改善箇所説明図①

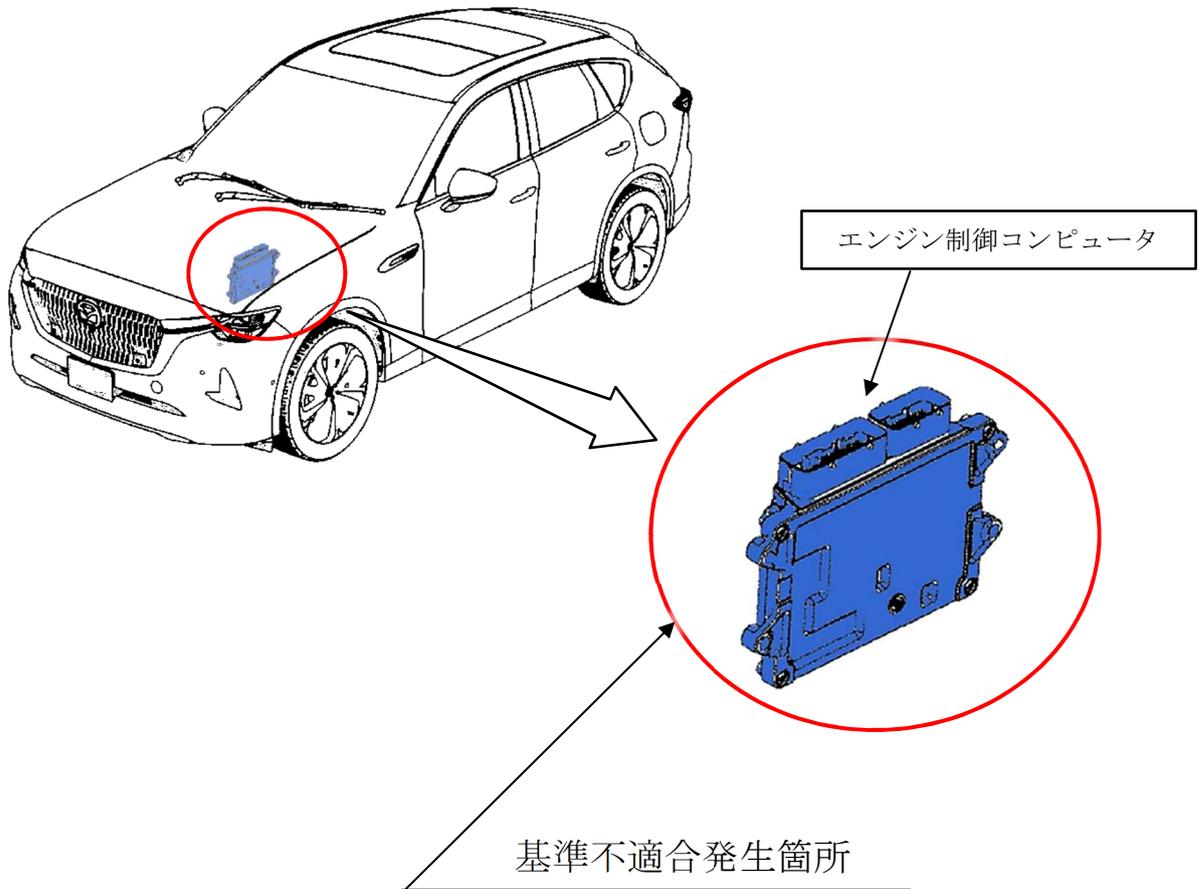
エンジン制御コンピュータにおいて、ハイブリッドシステムの起動条件が不適切なため、プッシュボタンスタートをオフしてから約8秒後にオンして再始動した場合、マイルドハイブリッド用バッテリーのリレー回路が接続できないことがある。そのため、メータに「ハイブリッドシステム異常」のメッセージが表示され、エンジン警告灯も点灯してトランスミッションがNレンジに固定され、走行できなくなるおそれがある。また、プッシュボタンスタートをオフしてから約90秒以内はエンジンを始動できない。

全車両、エンジン制御コンピュータの制御プログラムを対策プログラムに修正する。

識別：右リヤドア・ロアヒンジ取付けボルト(上側)の頭に黄ペンを塗布する。
